表 A.0.7 监 理 通 知 单

工程名称：东榆 300MW 渔光互补光伏发电项目

编号：DYGF-ZHJL-TZD-004

事由：关于进场管桩质量事宜

问题照片：

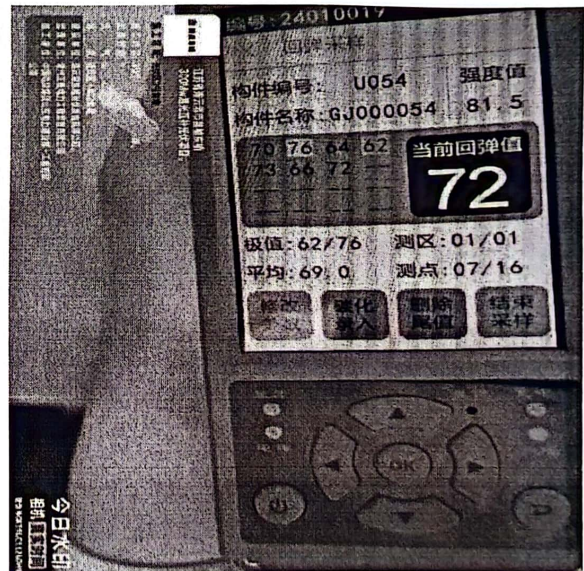
2024 年 06 月 09 日经监理部人员对 3 号塘进场管桩材料进行了检查，发现进场管桩材料强度未达到 C80，个别管桩桩身蜂窝孔洞较多，不符合设计及规范要求，不能满足施工条件。

要求现场禁止使用强度不够的管桩进行沉桩作业，总包单位对不符合要求的管桩采取退场处理措施。并杜绝后期发生此类事件。

限期 1 日内整改回复。
